RESPUESTA A PRIMERA SOLICITUD DE ACLARACIÓN AL ESTUDIO DE IMPACTO AMBIENTAL CATEGORÍA 2

PROYECTO: ESTUDIO, DISEÑO, CONSTRUCCIÓN Y FINANCIAMIENTO DEL
CAMINO SAN JOSÉ – CALIDONIA – PLATANARES – PIXVAE

DICEA, S.A.
IRC-040-2004
Ciudad de Panamá

En atención a su nota DEIA-DEEIA-AC-0161-0610-2021, del 06 de octubre de 2021, notificada al MOP el 18 de octubre de 2021, en la cual solicita la primera información aclaratoria al Estudio de Impacto Ambiental (EsIA) Categoría II, titulado "ESTUDIO, DISEÑO, CONSTRUCCIÓN Y FINANCIAMIENTO DEL CAMINO SAN JOSÉ - CALIDONIA - PLATANARES - PIXVAE" a desarrollarse en los corregimientos de Calidonia, Platanares y Pixvae, distritos de Soná y Las Palmas, provincia de Veraguas, tenemos a bien presentar las siguientes respuestas:

ESCALA :
FECHA : 2021 HOJA :

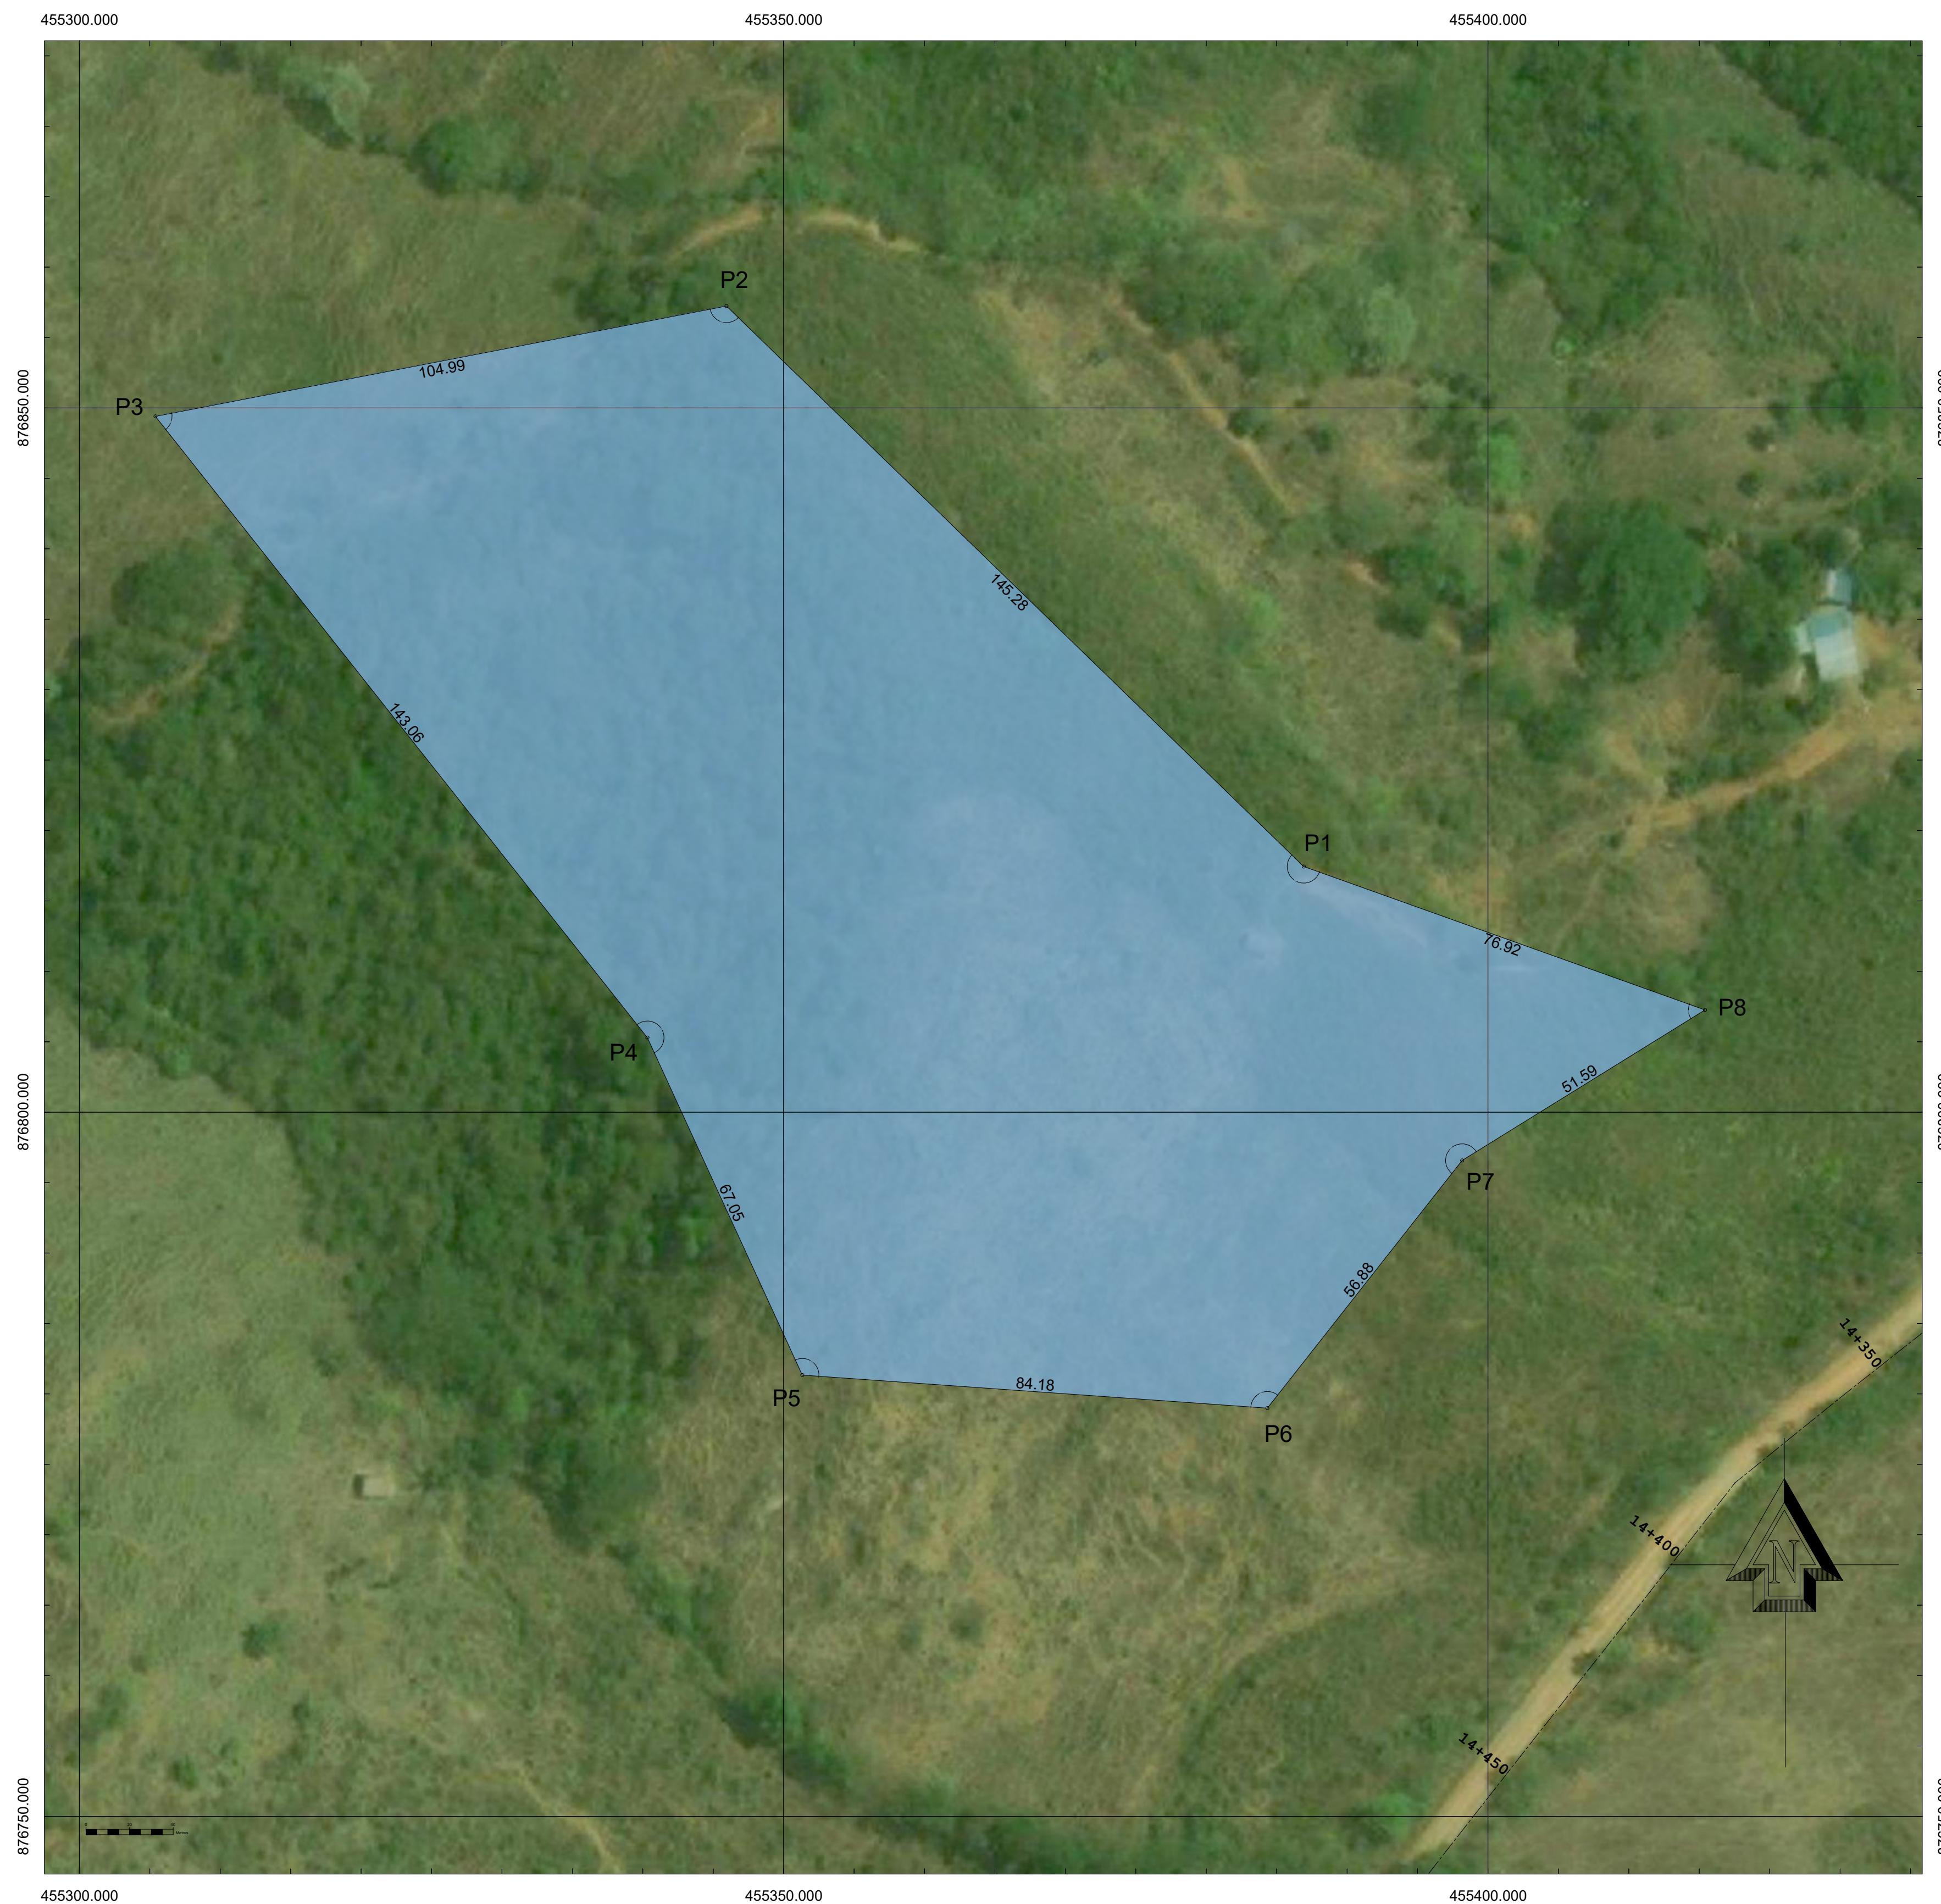
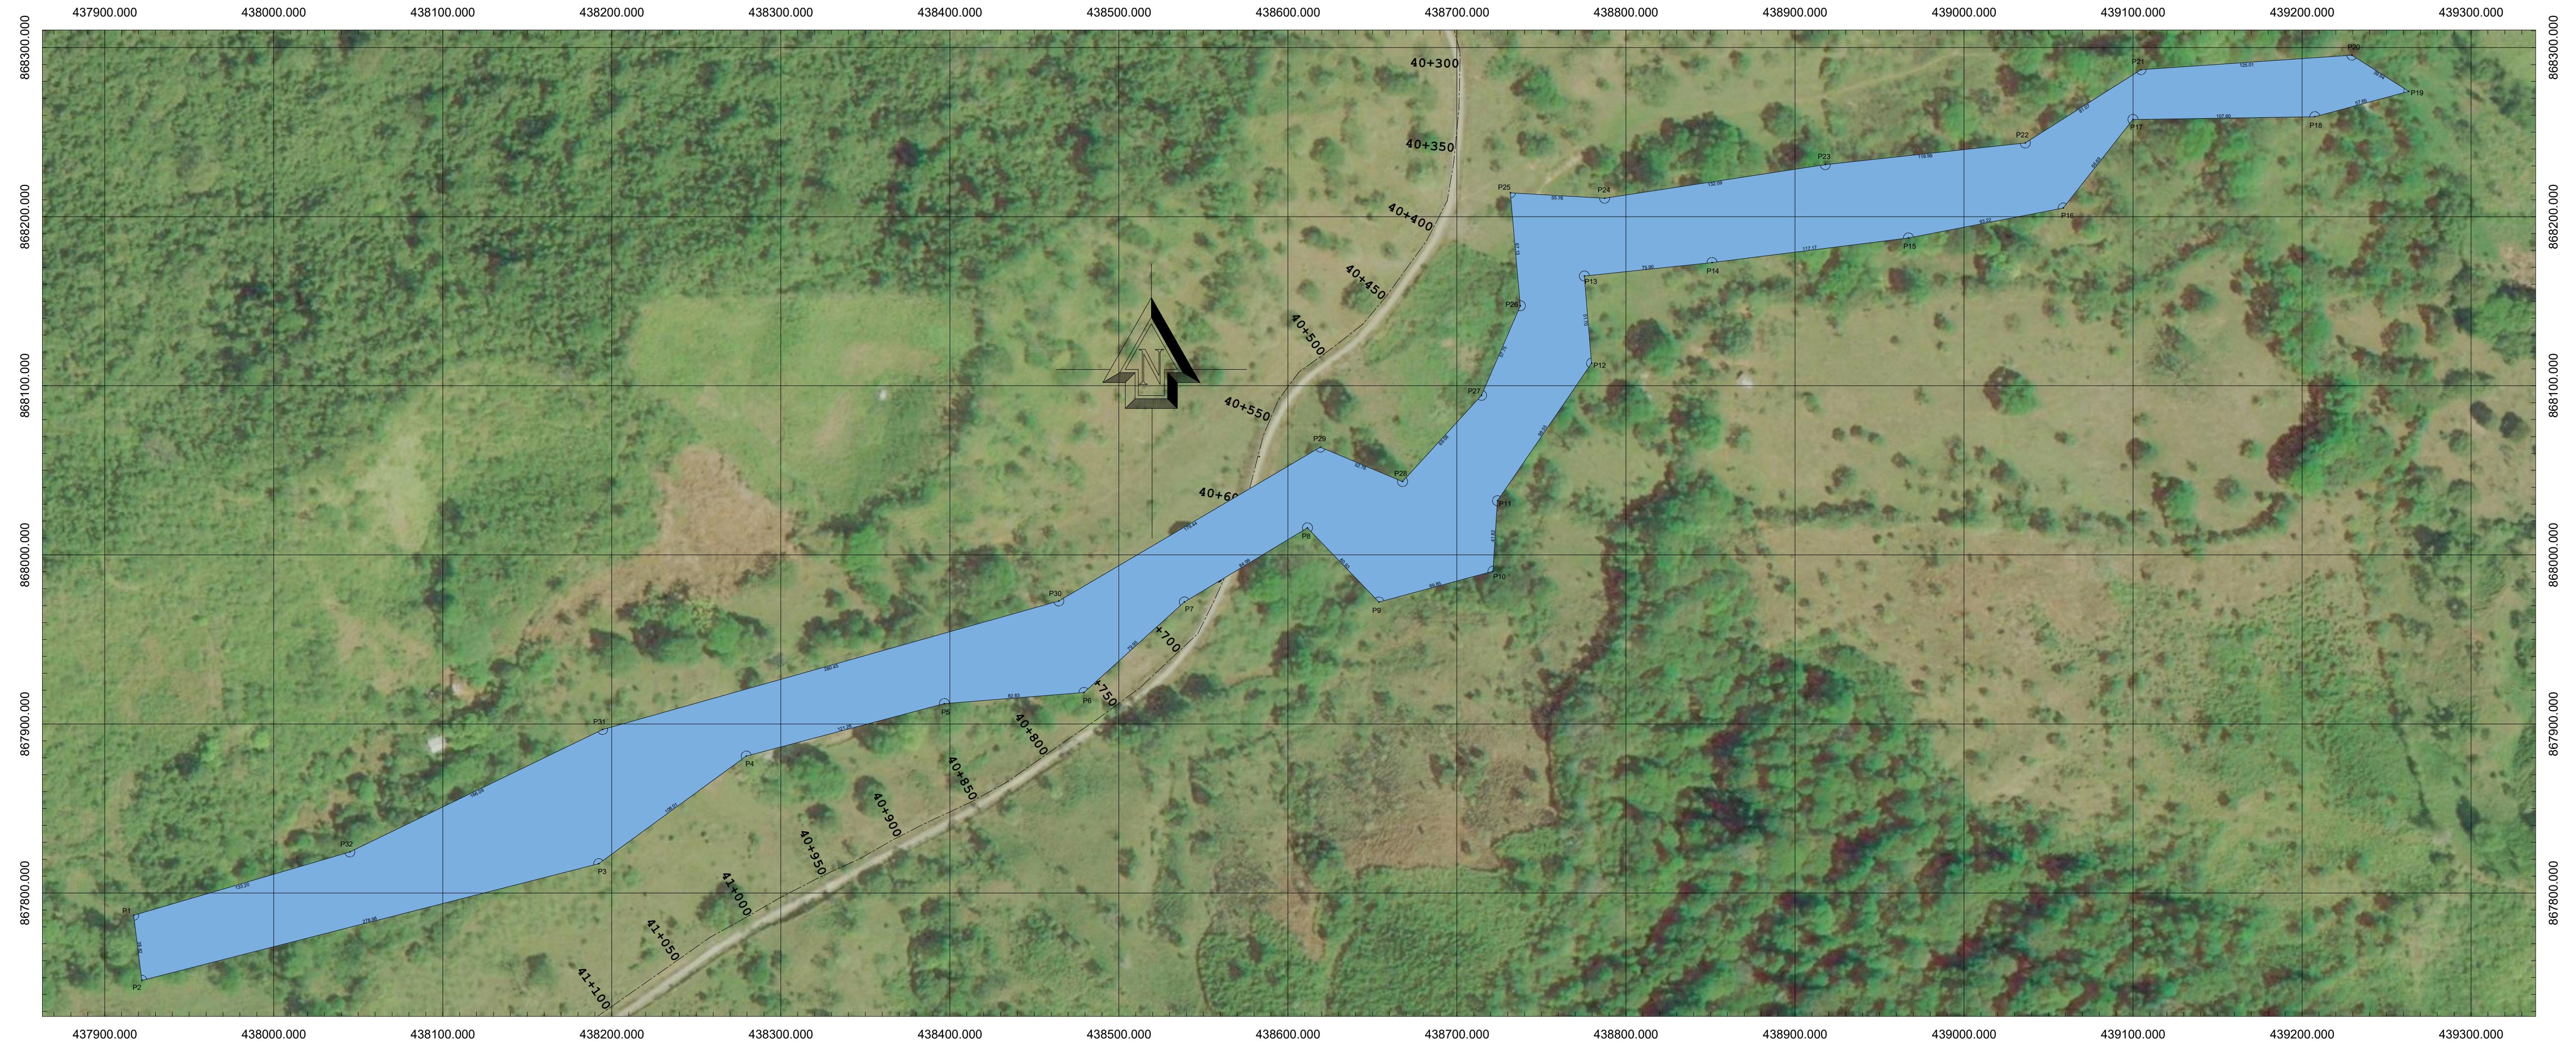
- b. Presentar coordenadas UTM con su respectivo Datum de los sitios de préstamos a utilizar. **R: Se adjuntan planos. Las coordenadas de los sitios de préstamo se presentan en archivo Excel con Datum WGS84.**

CUADRO DE CONSTRUCCION					
VERTICE	LADO	DIST.	ANGULO	ESTE	NORTE
P1	P1 - P2	52.87	83°34'26"	457244.132	879366.552
P2	P2 - P3	64.97	128°2'15"	457293.008	879346.405
P3	P3 - P4	41.49	107°39'49"	457349.520	879378.457
P4	P4 - P5	47.09	124°47'17"	457340.967	879419.057
P5	P5 - P6	28.12	122°44'51"	457297.590	879437.372
P6	P6 - P1	62.72	153°11'21"	457274.374	879421.499

CUADRO DE CONSTRUCCION						
VERTICE	LADO	DIST.	ANGULO	ESTE	NORTE	
P1	P1 - P2	38.42	101°32'3"	443772.817	870296.962	
P2	P2 - P3	19.87	172°12'58"	443747.730	870267.858	
P3	P3 - P4	27.26	169°28'43"	443732.841	870254.706	
P4	P4 - P5	27.99	126°17'23"	443709.457	870240.693	
P5	P5 - P6	60.55	115°33'34"	443683.651	870251.529	
P6	P6 - P7	65.54	111°11'36"	443680.711	870312.003	
P7	P7 - P1	52.68	103°43'42"	443740.601	870338.638

CUADRO DE CONSTRUCCION					
VERTICE	LADO	DIST.	ANGULO	ESTE	NORTE
P1	P1 - P2	145.28	204°29'19"	454665.011	876494.243
P2	P2 - P3	104.99	124°54'21"	454560.776	876595.447
P3	P3 - P4	143.06	62°34'3"	454457.693	876575.523
P4	P4 - P5	67.05	193°43'1"	454546.501	876463.362
P5	P5 - P6	84.18	118°43'17"	454574.471	876402.425
P6	P6 - P7	56.88	124°6'22"	454658.443	876396.455
P7	P7 - P8	51.59	200°1'48"	454693.596	876441.170
P8	P8 - P1	76.92	51°27'48"	454737.447	876468.355

CUADRO DE CONSTRUCCION					
VERTICE	LADO	DIST.	ANGULO	ESTE	NORTE
P1	P1 - P2	38.82	99°12'21"	437917.184	867786.859
P2	P2 - P3	278.98	82°48'21"	437922.001	867748.340
P3	P3 - P4	108.01	158°12'16"	438192.306	867817.354
P4	P4 - P5	121.26	201°17'30"	438279.553	867881.018
P5	P5 - P6	82.83	190°18'28"	438396.774	867912.047
P6	P6 - P7	79.95	142°31'2"	438479.350	867918.574
P7	P7 - P8	84.99	190°55'36"	438538.763	867972.073
P8	P8 - P9	60.93	257°7'42"	438611.558	868015.942
P9	P9 - P10	69.85	118°51'10"	438653.843	867972.073
P10	P10 - P11	41.82	108°45'49"	438721.286	867990.263
P11	P11 - P12	98.55	210°43'26"	438723.962	868031.992
P12	P12 - P13	51.70	140°54'38"	438779.629	868113.311
P13	P13 - P14	75.90	268°37'35"	438775.396	868164.837
P14	P14 - P15	117.17	178°56'41"	438850.867	868172.862
P15	P15 - P16	93.22	176°12'26"	438967.135	868187.395
P16	P16 - P17	66.69	139°5'19"	439058.663	868205.049
P17	P17 - P18	107.60	230°58'28"	439099.878	868257.479

PATIO DE CANTERA
 LOVAINA - PIXVAE

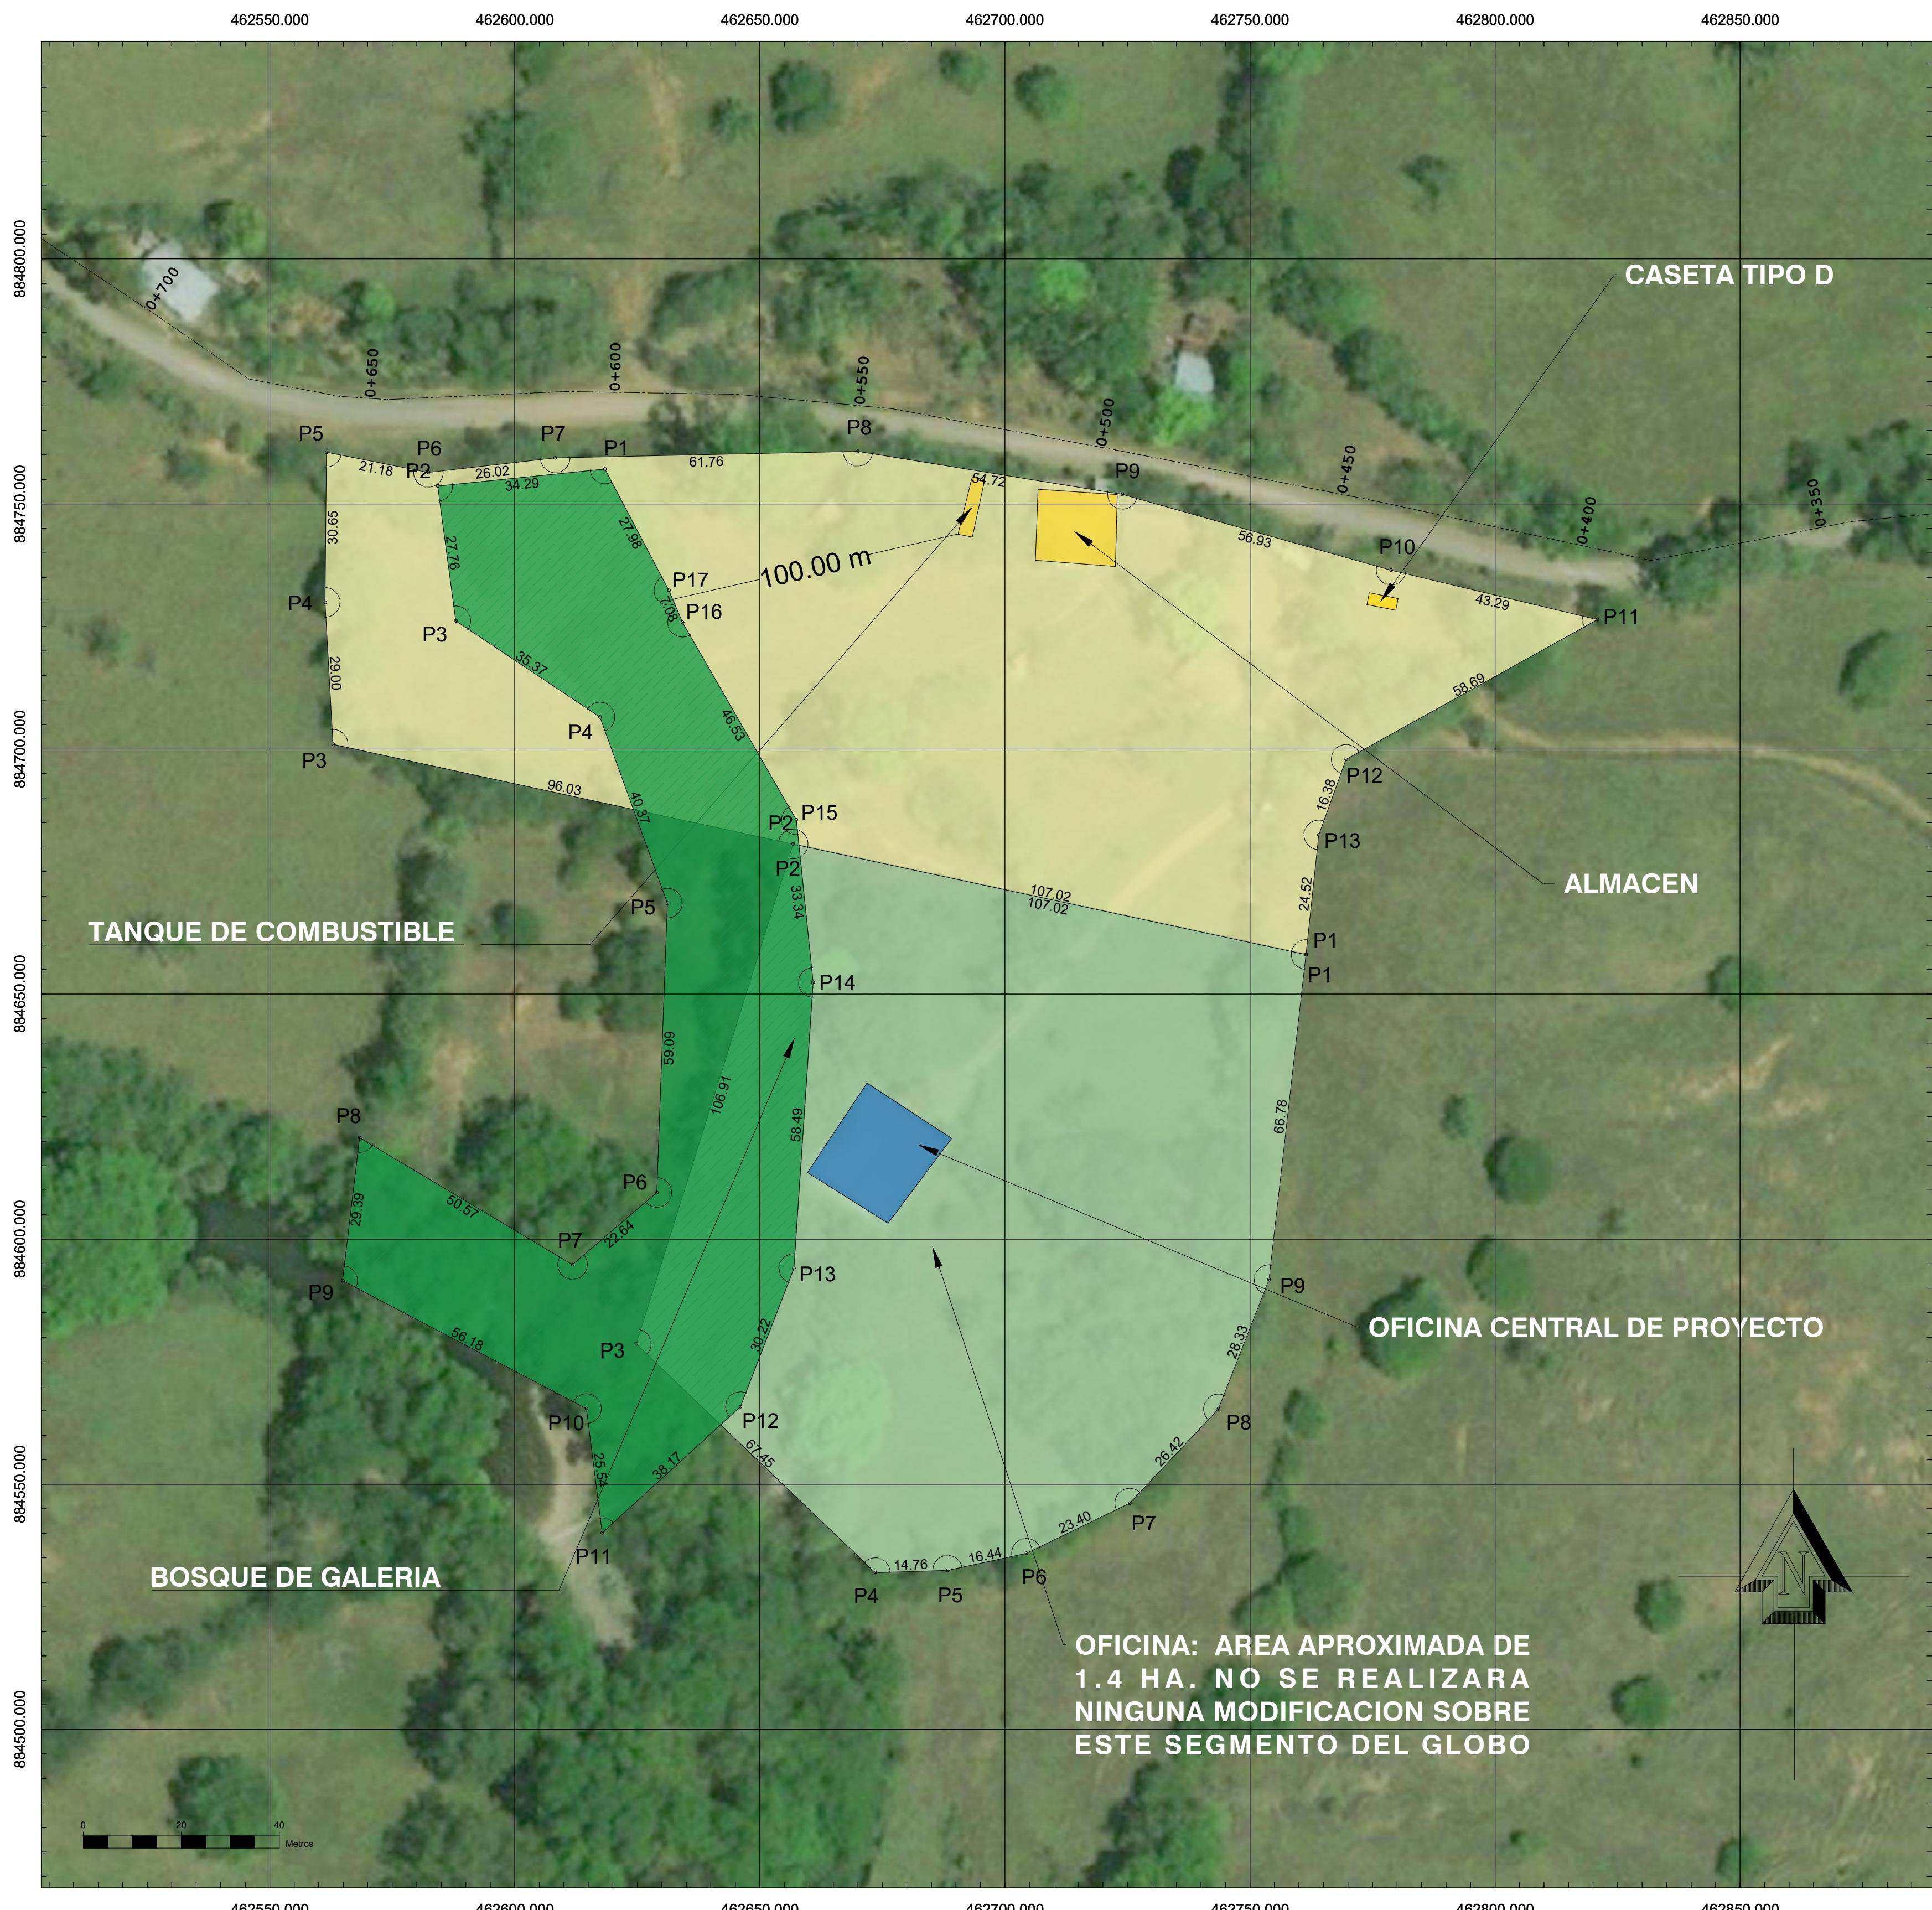
- c. Presentar las coordenadas UTM que delimitan la superficie de 4.18 has que será utilizada en la finca de propiedad de Ganadera San Rafael. *R: Ver plano donde se marcan las zonas a utilizar. Se adjuntan las coordenadas en Excel.*

- d. Presentar las coordenadas UTM que delimitan la superficie de 1.4 has que no será intervenida en la finca propiedad de Mara Nazira Castrellón Maloff. *R: Ver plano. Se adjuntan las coordenadas en Excel.*

Área de Planta de Trituración					
VERTICE	LADO	DIST.	ANGULO	ESTE	NORTE
P1	P1 - P2	47.30	87°37'33"	443640.302	871226.496
P2	P2 - P3	52.22	174°49'42"	443622.812	871182.550
P3	P3 - P4	90.00	98°16'26"	443607.953	871132.487
P4	P4 - P5	39.61	156°44'33"	443689.653	871094.729
P5	P5 - P6	43.44	158°58'21"	443729.252	871093.659
P6	P6 - P7	26.89	189°51'56"	443770.203	871108.145
P7	P7 - P8	40.22	127°8'10"	443796.715	871112.636
P8	P8 - P1	191.67	86°33'19"	443815.298	871148.302

Modificación del Cauce de la Qda. La Mina					
VERTICE	LADO	DIST.	ANGULO	ESTE	NORTE
P1	P1 - P2	248.02	89°55'56"	443832.075	870877.870
P2	P2 - P3	24.11	91°40'30"	443720.368	871099.306
P3	P3 - P4	248.70	88°43'48"	443698.537	871089.082
P4	P4 - P1	25.85	89°39'46"	443808.978	870866.253

Área de Planta de Asfalto y Planta de Concreto					
VERTICE	LADO	DIST.	ANGULO	ESTE	NORTE
P1	P1 - P2	91.04	142°40'31"	443824.745	870841.914
P2	P2 - P3	30.52	154°54'40"	443858.926	870757.531
P3	P3 - P4	63.02	82°27'34"	443881.297	870736.772
P4	P4 - P5	73.41	162°10'15"	443917.730	870788.190
P5	P5 - P6	54.90	191°20'56"	443939.792	870858.207
P6	P6 - P7	41.58	160°4'8"	443966.271	870906.294
P7	P7 - P8	33.47	155°35'15"	443972.710	870947.375
P8	P8 - P9	36.25	166°3'21"	443963.761	870979.631
P9	P9 - P10	75.72	117°28'11"	443945.937	871011.201
P10	P10 - P1	172.77	107°15'9"	443870.258	871008.586
